**AVIS RELATIF À LA PROTECTION
CONTRE LES EVENTUELS EFFETS NOCIFS ET NUISANCES
PROVOQUÉS PAR LES RAYONNEMENTS NON IONISANTS
GÉNÉRÉS PAR DES ANTENNES ÉMETTRICES STATIONNAIRES**

Commune : JEMEPPE-SUR-SAMBRE - Exploitant : ORANGE

Référence exploitant : 198N1_1/ 32198N1_1 / 42198N1_1 / 52198N1_

Rapport n° 77 / 2025

Figure 1 : Vue en plan des lieux de séjour et des points de contrôle

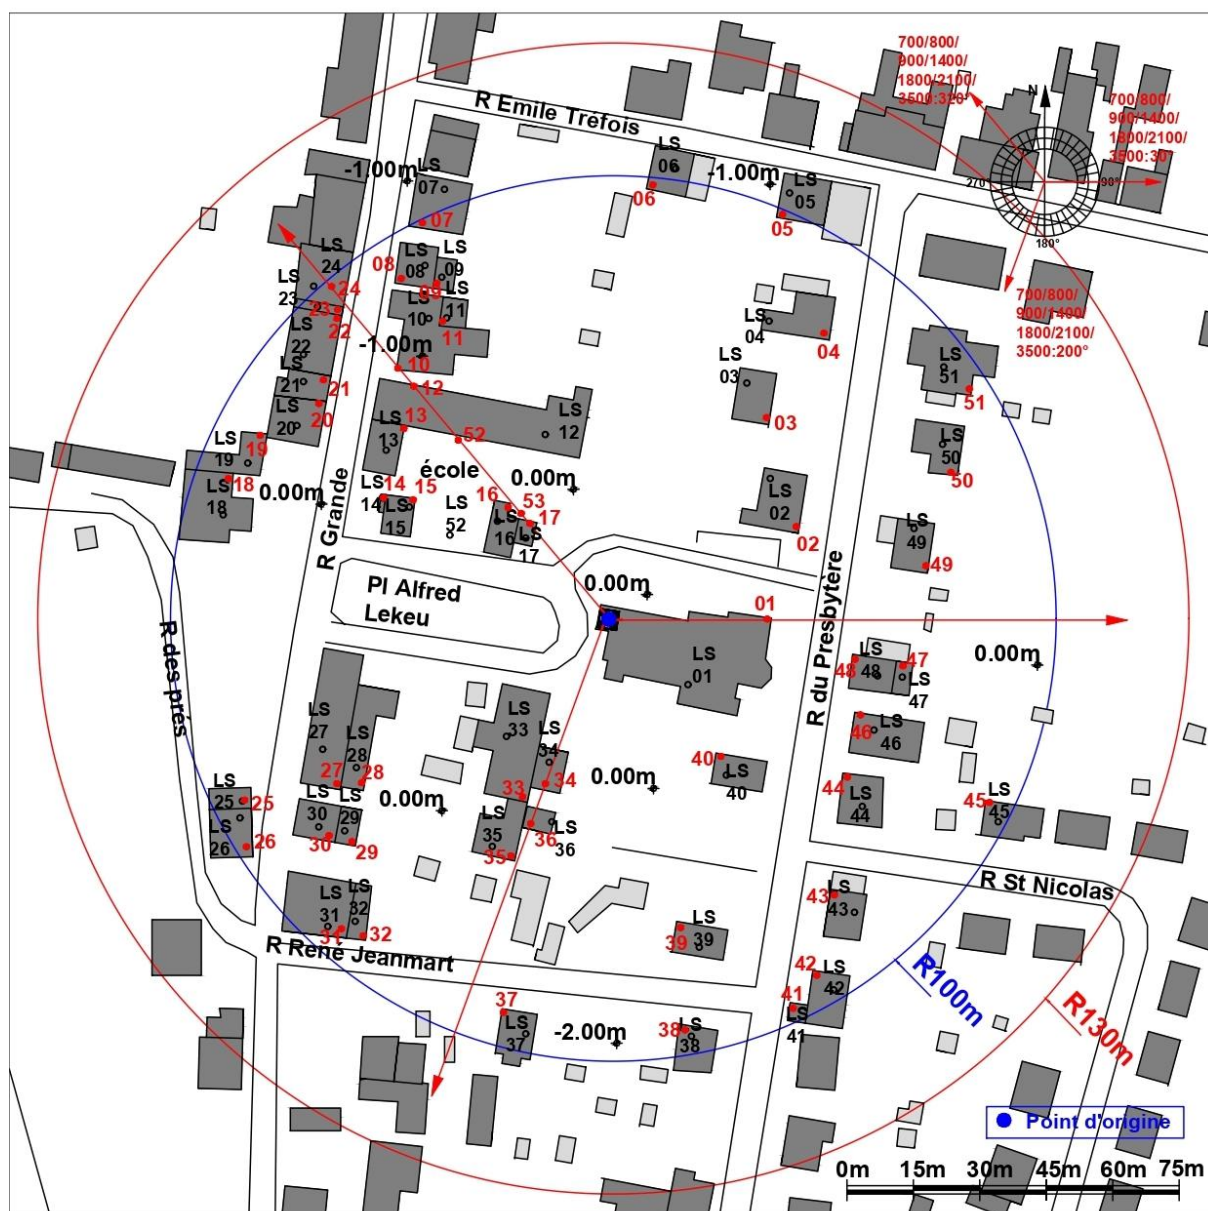
Les fréquences d'émission, la puissance rayonnée par chacune des antennes et leur gain permettent de déterminer le rayon de la zone à analyser. Tout dépassement de la limite par installation est exclu en dehors de cette zone. Le tableau 2 reprend les 35 LS² pour lesquels l'indice d'exposition est le plus élevé. Les différentes colonnes indiquent :

- le numéro du point de contrôle repris sur un des plans de la figure 1;
- le numéro du LS dans lequel se trouve le point de contrôle de la 1^{ère} colonne ;
- l'atténuation d'obstacle prise en compte pour le calcul de l'indice d'exposition dans le LS ;
- le résultat du calcul de l'indice d'exposition.

N° point de contrôle	LS	Atténuation (dB)	Indice d'exposition relatif à la limite par installation IE_i
49	LS49	3,0	0,426
21	LS21	3,0	0,421
20	LS20	3,0	0,416
22	LS22	3,0	0,403
10	LS10	3,0	0,389
23	LS23	3,0	0,380
8	LS08	3,0	0,376
52	LS52	0,0	0,373
37	LS37	3,0	0,364
24	LS24	3,0	0,357
50	LS50	3,0	0,344
19	LS19	3,0	0,337
31	LS31	3,0	0,331
35	LS35	3,0	0,325
2	LS02	3,0	0,311
7	LS07	3,0	0,311
48	LS48	3,0	0,310
32	LS32	3,0	0,302
30	LS30	3,0	0,295
46	LS46	3,0	0,285
45	LS45	3,0	0,281
9	LS09	3,0	0,276
15	LS15	3,0	0,276
18	LS18	3,0	0,273
12	LS12	3,0	0,253
38	LS38	3,0	0,252
11	LS11	3,0	0,241
44	LS44	3,0	0,241
27	LS27	3,0	0,241
33	LS33	3,0	0,239
47	LS47	3,0	0,239
13	LS13	3,0	0,220
51	LS51	3,0	0,214
39	LS39	3,0	0,207
26	LS26	3,0	0,204

En ce qui concerne les antennes de l'installation mentionnées dans le tableau 1, la distance maximale à laquelle la limite pourrait être atteinte, à l'extérieur, est égale à 87,1 m. S'il n'y a pas de LS à une distance inférieure, les antennes respectent forcément la limite d'immission.

Dans le cas des LS situés à l'intérieur des bâtiments, une atténuation d'obstacle est prise en compte et il en résulte que la distance maximale à laquelle la limite pourrait être atteinte se réduit à 61,7 m.

Figure 2 : Vue en plan des installations d'antennes dans un rayon de 300 mètres autour de l'installation faisant l'objet de la demande d'avis

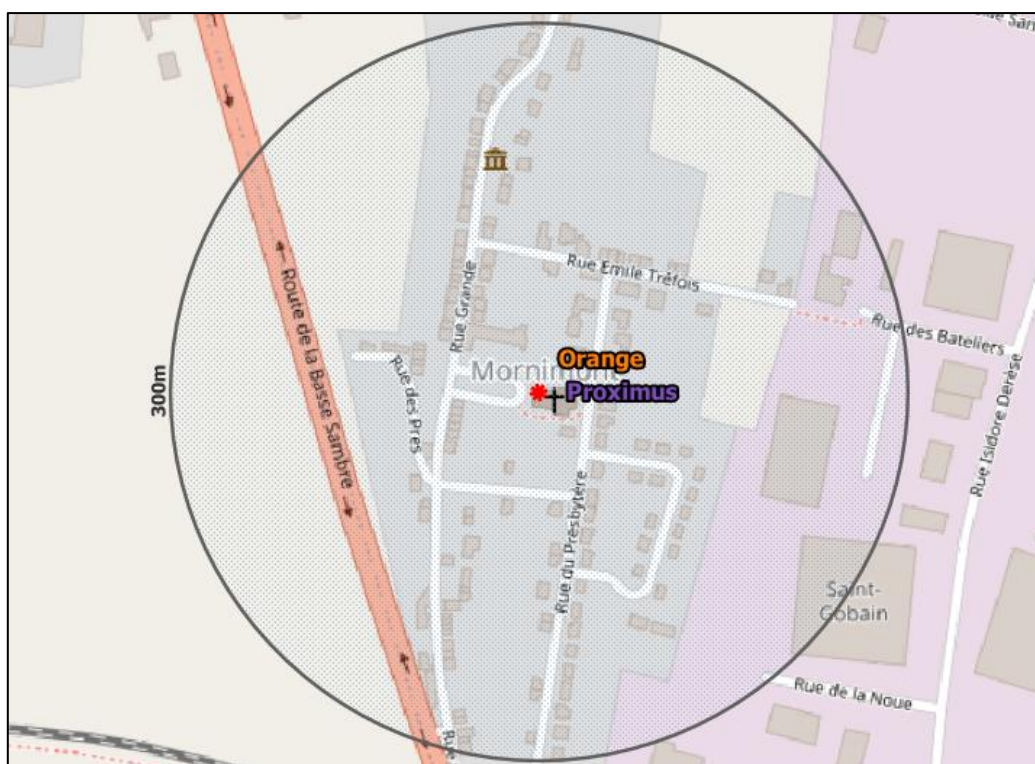
Le plan en projection verticale de la figure 2 indique la localisation des installations d'antennes émettrices stationnaires visées par le décret et situées dans un rayon de 300 mètres autour de l'installation référencée dans le paragraphe 2 et localisée au centre du cercle. Les données de localisation de ces antennes et les avis correspondant sont accessibles via le cadastre en ligne des antennes émettrices stationnaires⁸. Les installations prises en compte dans l'évaluation du respect de la limite cumulative sont les installations d'antennes émettrices déclarées en service par l'exploitant à la date du présent avis, à l'exception de l'installation référencée dans le paragraphe 2 et éventuellement d'autres installations ayant fait l'objet d'une demande d'avis à la même date et qui sont situées à l'intérieur de la zone de 300 mètres de rayon.

- a) il y a au plus 4 installations d'antennes émettrices stationnaires présentes dans la zone d'évaluation de 300 mètres de rayon représentée dans la figure 2, y inclus l'installation référencée dans le paragraphe 2 : la limite cumulative définie à l'article 4, §2 du décret est nécessairement respectée dans les lieux de séjour à l'intérieur de la zone d'évaluation de 300 mètres de rayon ;

- b) il y a exactement 5 installations d'antennes émettrices stationnaires présentes dans la zone d'évaluation de 300 mètres de rayon représentée dans la figure 2, y inclus l'installation référencée dans le paragraphe 2 et il existe, pour 3 ou 4 de ces installations, un avis attestant le respect de la limite abrogée de 3 V/m : la limite cumulative définie à l'article 4, §2 du décret est nécessairement respectée dans les lieux de séjour à l'intérieur de la zone d'évaluation de 300 mètres de rayon ;

- c) dans tous les autres cas, il a été vérifié que la limite cumulative définie à l'article 4, §2 du décret n'est pas dépassée dans les lieux de séjour sur base du nombre d'installations localisées dans la zone d'évaluation de 300 mètres de rayon représentée dans la figure 2, de leur localisation ainsi que des données inscrites dans la figure 1 et au paragraphe 4 du présent avis et dans les avis attestant le respect de la limite par installation ou de la limite abrogée de 3 V/m relatifs aux autres installations reprises dans la figure 2.

Compte tenu des considérations ci-dessus, il apparaît que l'intensité du rayonnement électromagnétique généré, dans les lieux de séjour situés dans un rayon de 300 mètres autour de l'installation référencée dans le paragraphe 2, par l'ensemble des antennes émettrices stationnaires de l'ensemble des exploitants du même site d'antennes émettrices stationnaires respecte la limite fixée à l'article 4, § 2 du décret.
